MPE720 Ver.7.66 バージョンアップ情報

1.1 Ver.7.66 バージョンアップ情報

MPE720 Ver.7.65→ Ver.7.66 の機能追加・改善項目は次の通りです。

【並列回路のコンパイルについて】

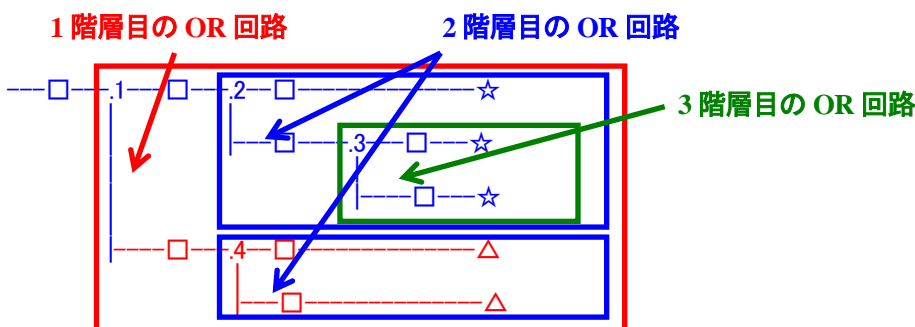
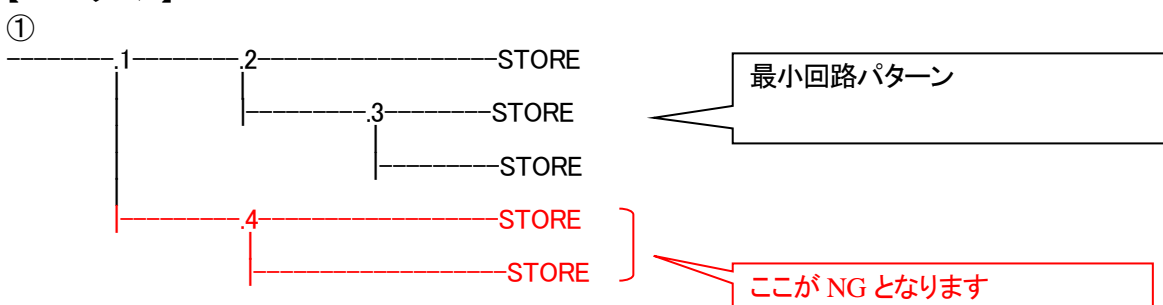
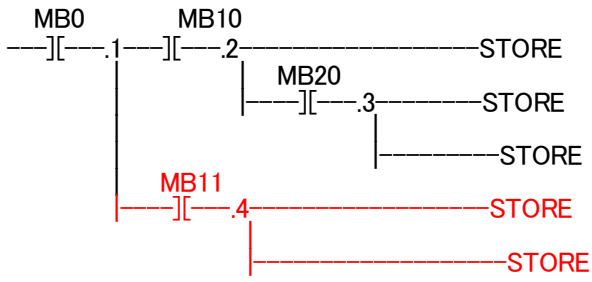
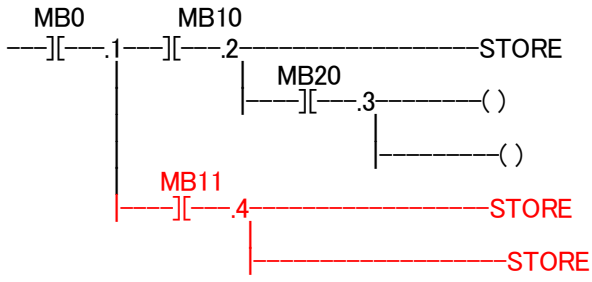
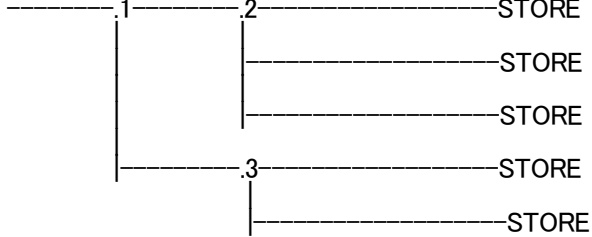
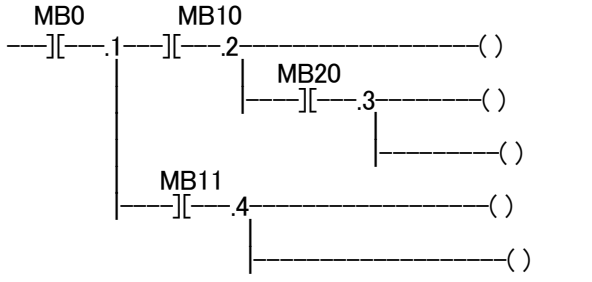
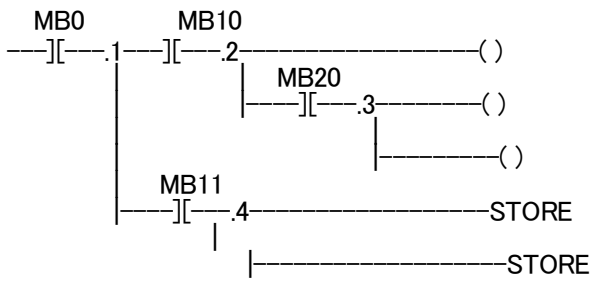
MPE720 Ver7.23以前のMPE720 Ver7のラダープログラムにおいて、並列回路を使用した場合、以下の現象が発生することがあります。

下記のパターンを含む回路を作成した場合に、1階層目のOR回路の下側の回路が、本来、1階層目のOR回路の前にある条件命令を受けて、動作しなければならないところをその条件を受けずに動作してしまう現象がありました。

最小回路パターンに条件命令(A接点など)があってもNG

ここがNGとなります

ここに1つでもブロック命令(STORE命令など)があるとNG

2階層のOR回路なのでOK

すべてコイルなのでOK

すべてコイルなのでOK

現象が発生した場合は、MPE720 Ver7.24以降のMPE720 Ver7で、該当のラダープログラムについて、再コンパイルを実施してください。

または、「コンパイル」メニューの「プログラムの全コンパイル」を再度、実施してください。

【並列回路内に比較命令がある場合のコンパイルについて】

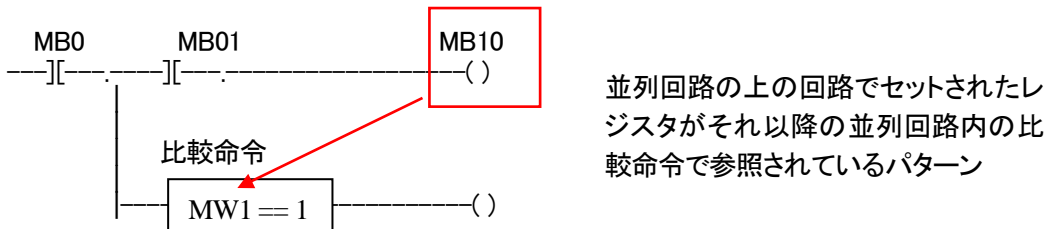
MPE720 Ver7.63以前のMPE720 Ver7のラダープログラムにおいて、並列回路を使用した場合、以下の現象が発生することがあります。

下記のパターンを含む回路を作成した場合に、OR 回路の上側の回路でセットされたレジスタの値は、本来、それ以降の OR 回路の中にある比較命令に同スキャン内に反映されなければならないところを、次のスキャンで反映してしまう現象がありました。

現象が発生した場合は、MPE720 Ver7.64 以降の MPE720 Ver7 で、該当のラダープログラムについて、再コンパイルを実施してください。またこのパターンの回路を含むプログラムについては Ver7.64 以降では内部のステップ数が変わりますので、以前のバージョンで作成したプロジェクトでクロスリファレンスを実施した時に、意図しない箇所に飛ぶ可能性があります。その場合も該当プログラムの再コンパイルを実施してください。または、「コンパイル」メニューの「プログラムの全コンパイル」を再度、実施してください。

No. 1 CPU-203F に対応しました。

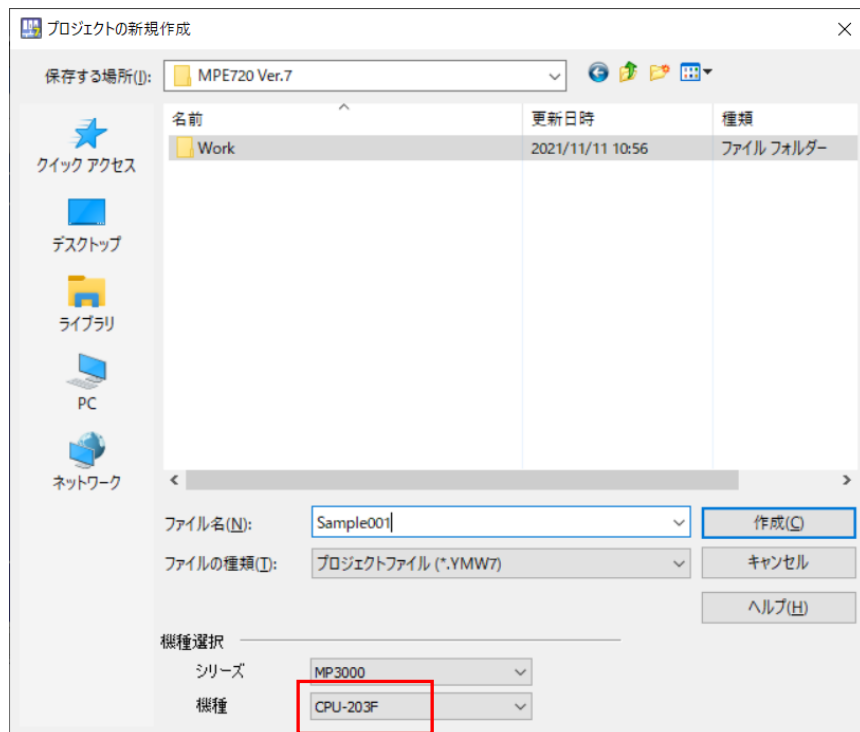
CPU-203F コントローラに対応しました。

1) シリーズ名”MP3000”、機種”CPU-203F”を指定して、プロジェクトファイルを作成することが可能です。

2) CPU-203F コントローラにオンライン接続してエンジニアリングすることが可能です。

No. 2 YRM-X の M-4 プロトコル切替に対応しました。

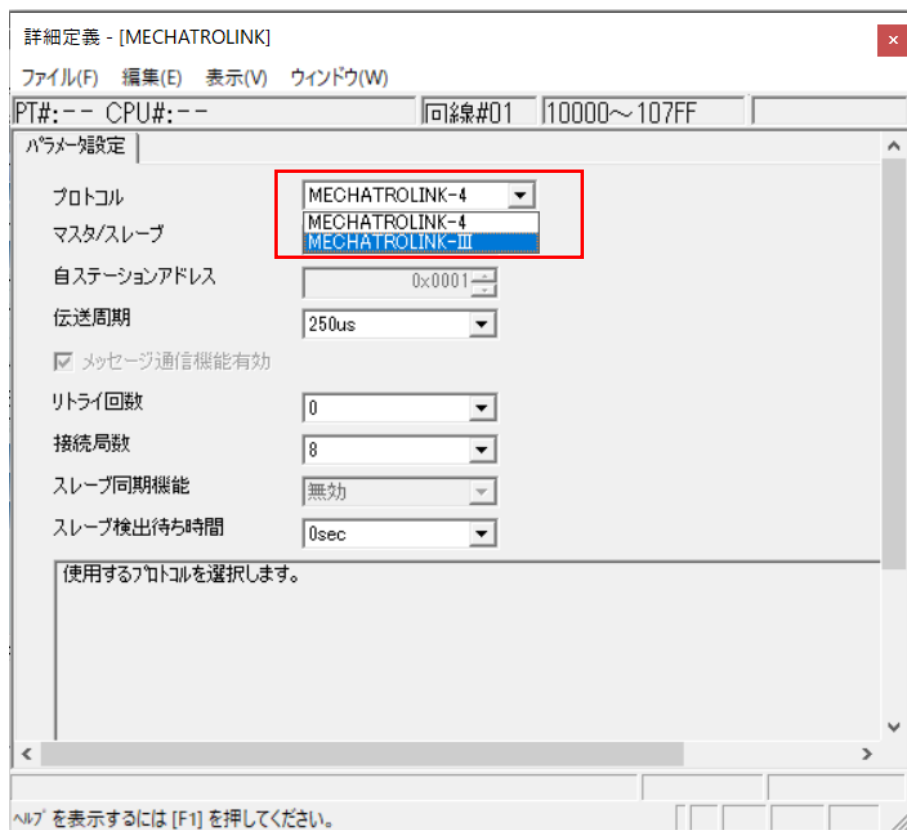
YRM-X の MECHATROLINK モジュール詳細定義で M-4 から M-III にプロトコルを切り替えるようにしました。
